第34回 高輪築堤調査・保存等検討委員会【部会②】

日時：2023年8月2日（水）

旧京急 10 ビルにおける調査について (2023.7.31 作成)

京急線連立 品川駅部 仮設化（仮受け） 工事計画について

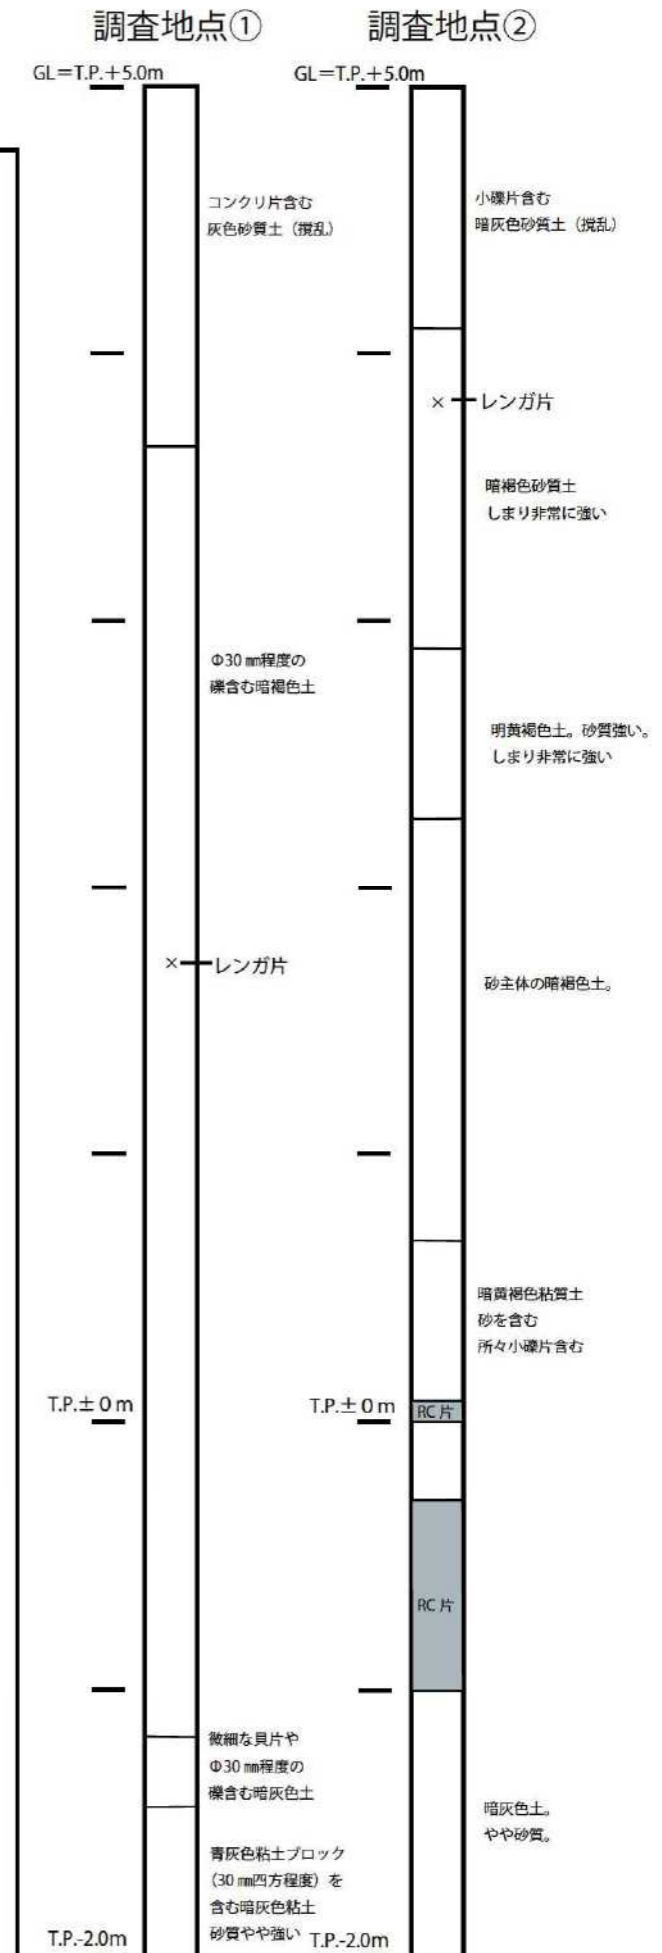
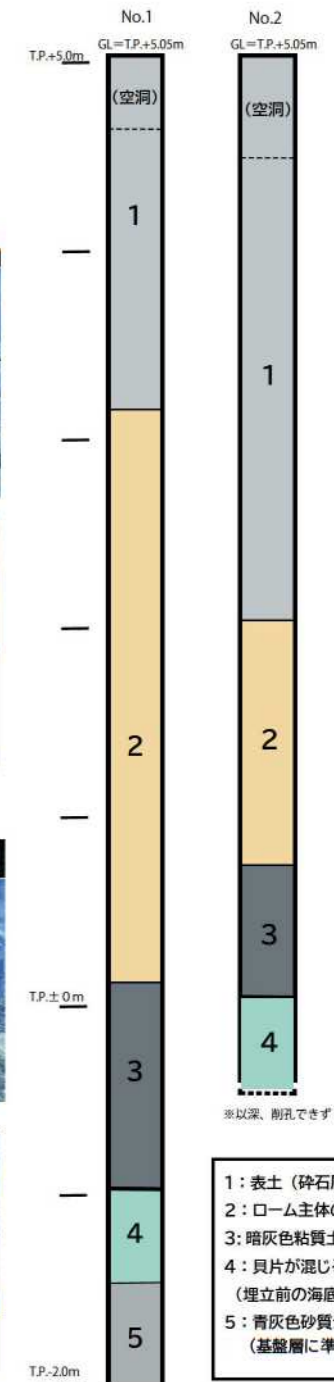
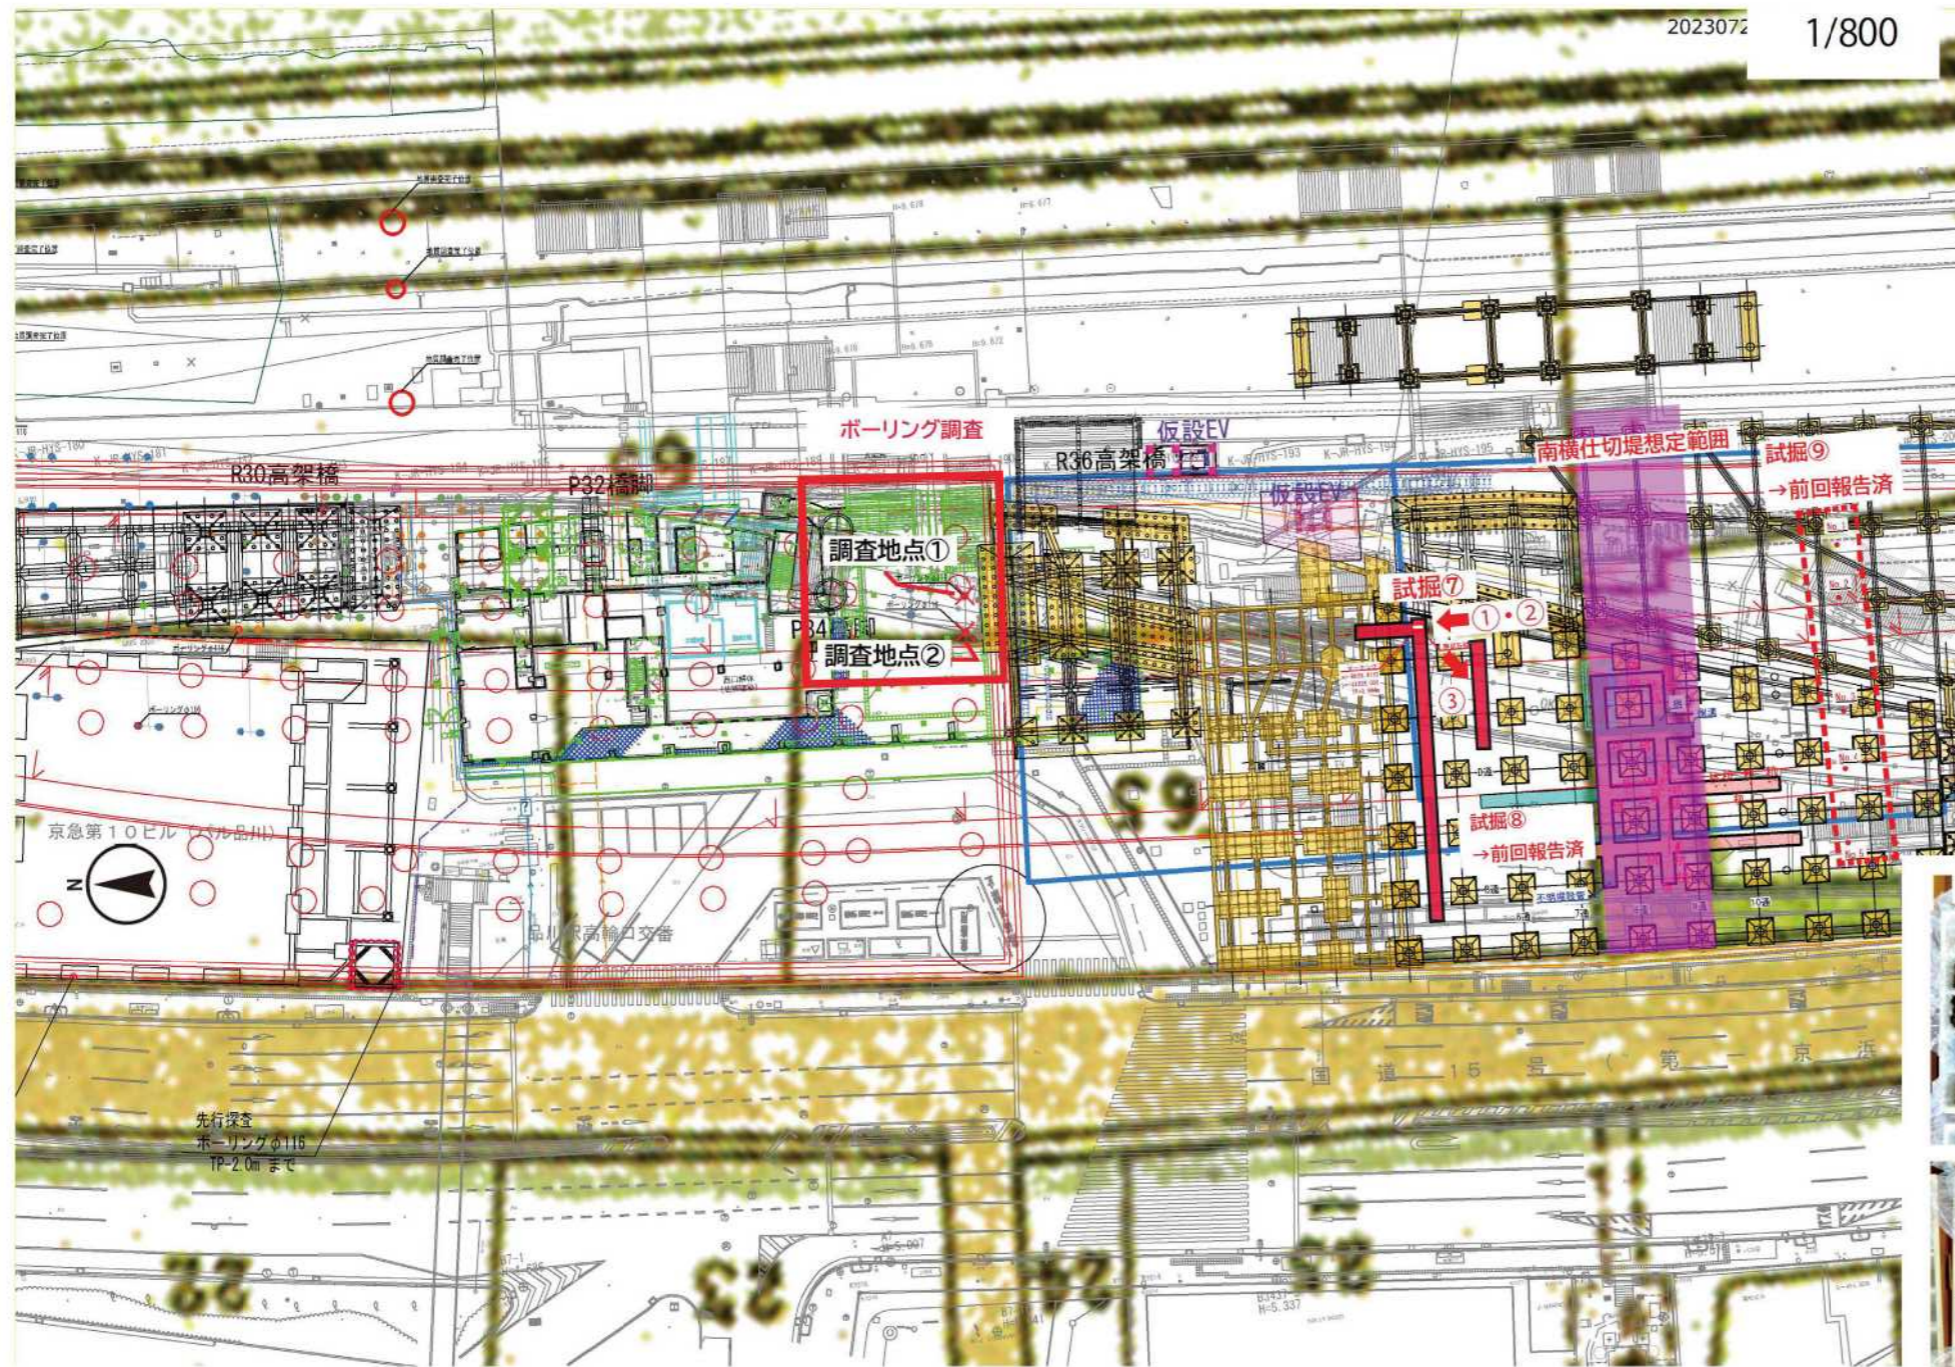
T.P.-0m 以深で RC 片を確認 (調査地点②) したほか、全体的に礫等の混入が見られる

=他の調査地点で見られる堆積とは明らかに異なることから、すでに攪乱されている可能性大。

- ・試掘⑦で民有地側の石垣を確認。
→明治30年の古地図と概ね一致。
- ・ボーリング調査地点②において、T.P.-0.45m付近で障害物あり
→明治30年の古地図から、民地側の護岸石積みの可能性あり。
- ・試掘⑦とボーリングコアの観察から、一帯は閉め切られて水の出入りがなくなり、汚泥様のものが堆積（柱状図3層）した後、ローム主体土を用いて（柱状図2層）埋め立てられたものと考えられる。

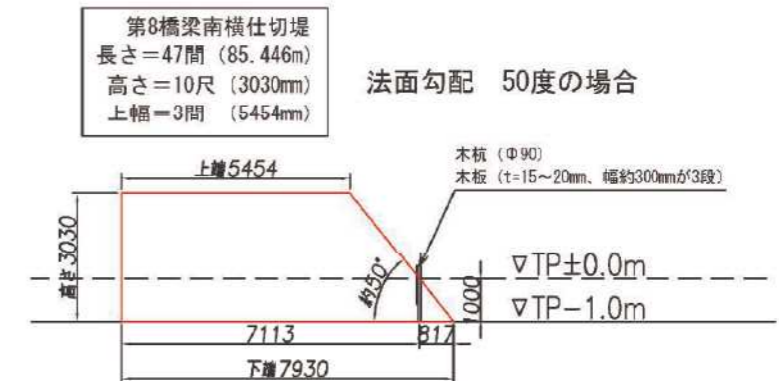
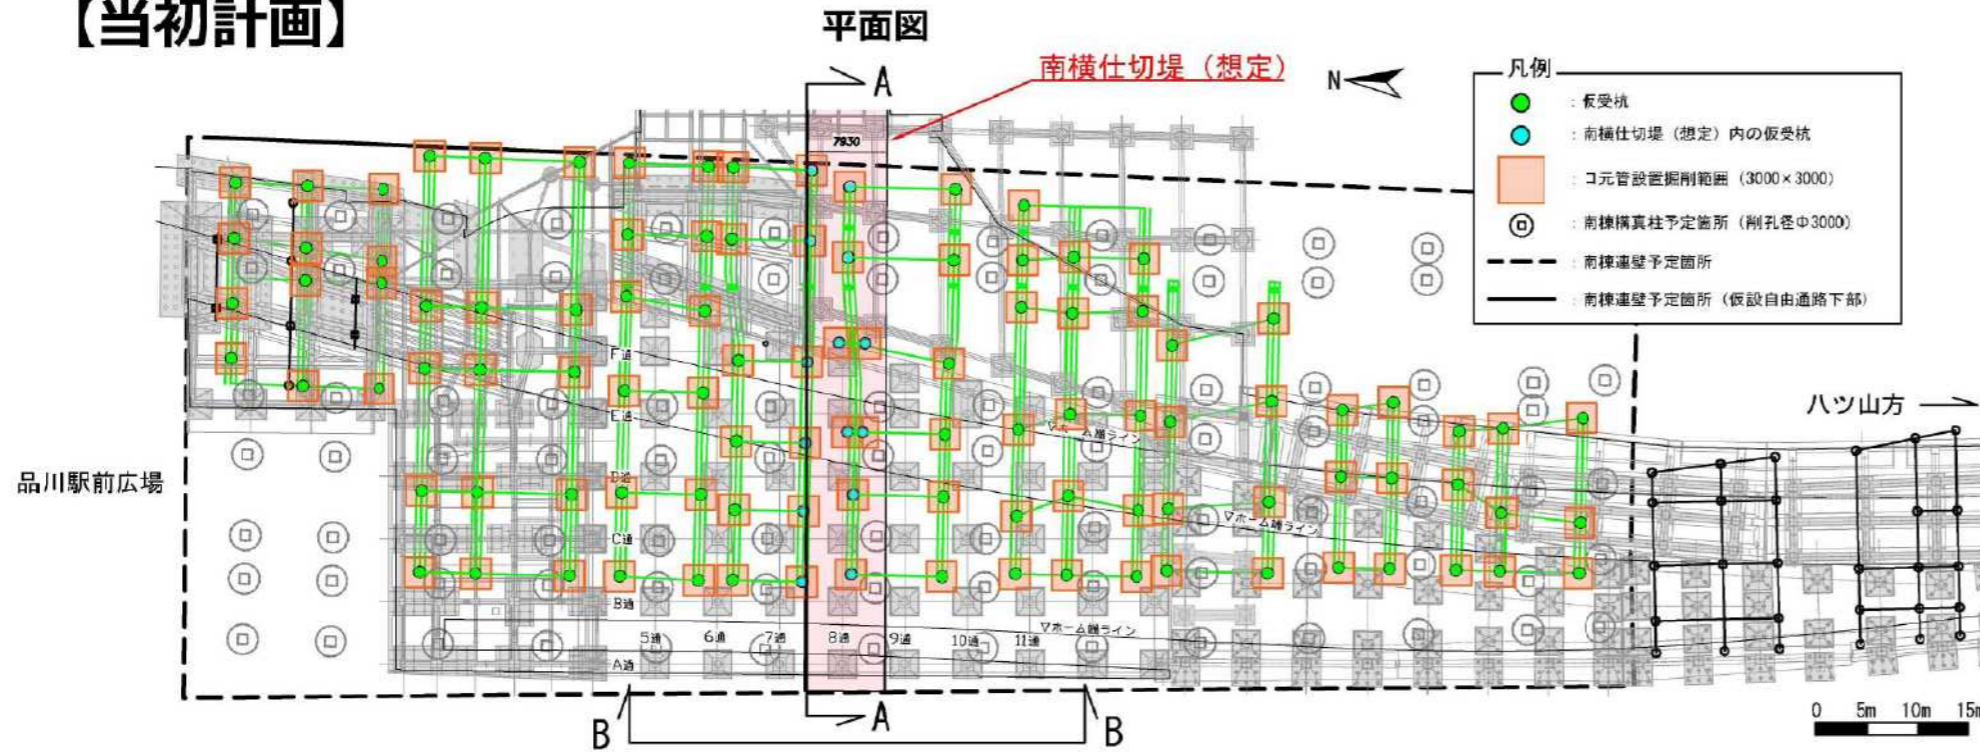
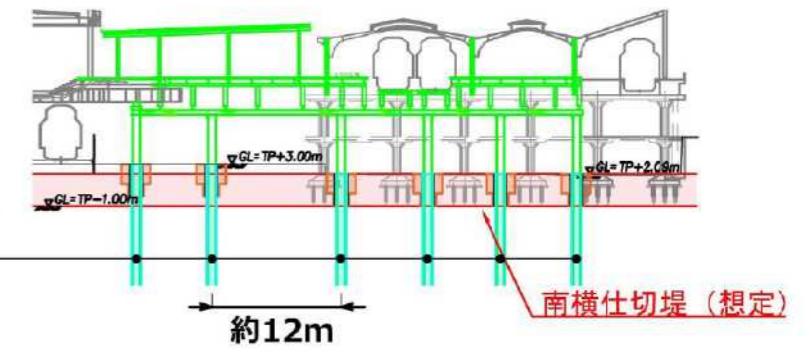
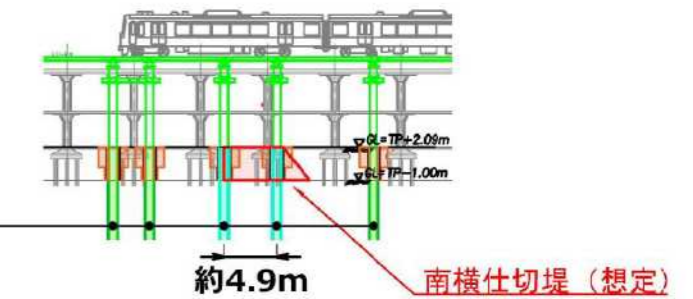
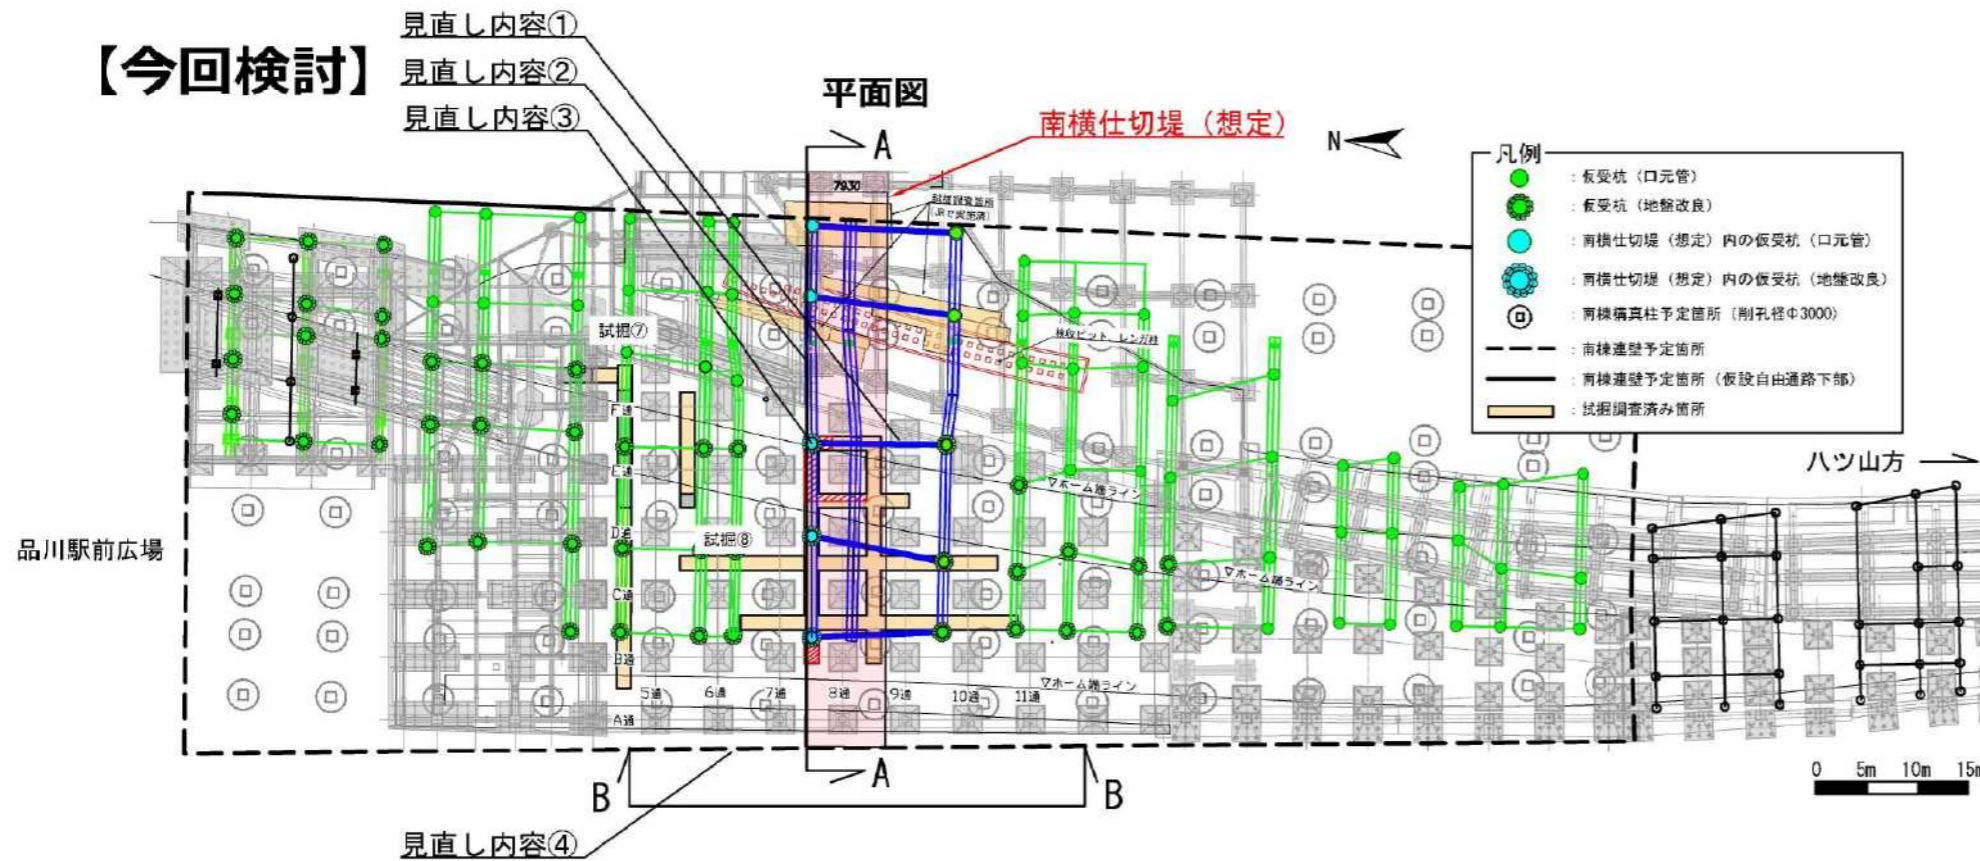
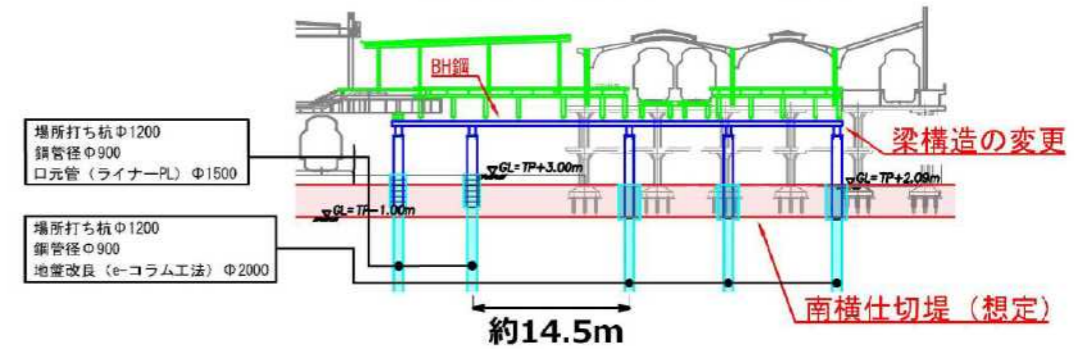
【見直し内容】

- ① 仮受杭 (南北方向) を梁構造を特殊構造とすることで仮受スパンを拡大 (約4.9m⇒約13.5m) し、南横仕切堤内中央の杭本数を8本→0本に減
- ② 仮受杭 (東西方向) を仮受杭の配置変更および仮受スパンを拡大 (約12m⇒約14.5m) することで、南横仕切堤北端の杭本数を6本→5本に減
- ③ 南横仕切堤北端の杭を全て、試掘調査済み範囲内 (TPOまで掘削+以深を探針) 等に配置変更
- ④ 杭打設に伴う口元管の設置方法を変更することで、掘削面積を約855㎡ (約9㎡/箇所) ⇒約175㎡ (約1.9㎡/箇所) に縮減
